**Wyjaśnienia treści SIWZ  
i Zmiana treści SIWZ  
- Wszyscy wykonawcy**

Dotyczy: postępowania o udzielenie zamówienia publicznego na roboty budowlane: **Przebudowa drogi gminnej nr 106397R o dł. 349 mb oraz budowa drogi gminnej klasy D o dł. 1137 mb w ramach zadania: ALTERNATYWNY DOJAZD DO DRÓG SERWISOWYCH I POWIATOWYCH W BRZEŹNICY I PASZCZYŃNIE** - prowadzonego w trybie przetargu nieograniczonego ogłoszonego w Biuletynie Zamówień Publicznych – Numer ogłoszenia: 541061-N-2018; data zamieszczenia: 06.04.2018, oraz na stronie internetowej Zamawiającego – Gminy Dębica [www.ugdebica.pl](http://www.ugdebica.pl) w dniu 06.04.2018r. i na tablicy ogłoszeń w siedzibie Zamawiającego w dniu 06.04.2018 r.

*Przykładowe rozwiązanie*

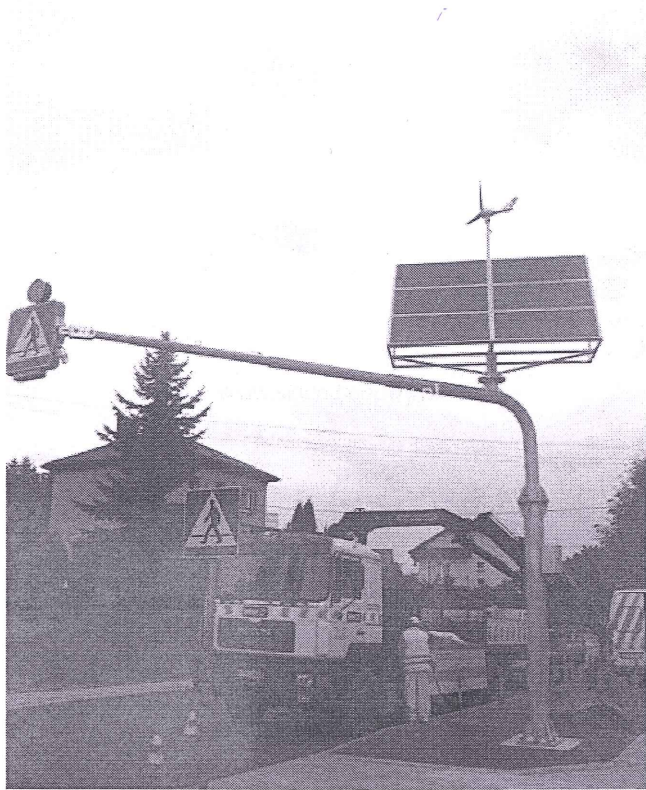
*Dotyczy zakupu i montażu znaków drogowych aktywnych – pozycja przedmiarowa nr 17.4. Prosimy o określenie rodzaju oraz parametrów technicznych znaków aktywnych jakie należy zamontować.*

Odpowiedź:

Znak D6 obustronny z podświetleniem lica LED i lampą pulsacyjną. Pod znakiem lampa doświetlająca przejście dla pieszych LED. Zasilanie odnawialnymi źródłami energii, zgodnie z obowiązującymi przepisami.
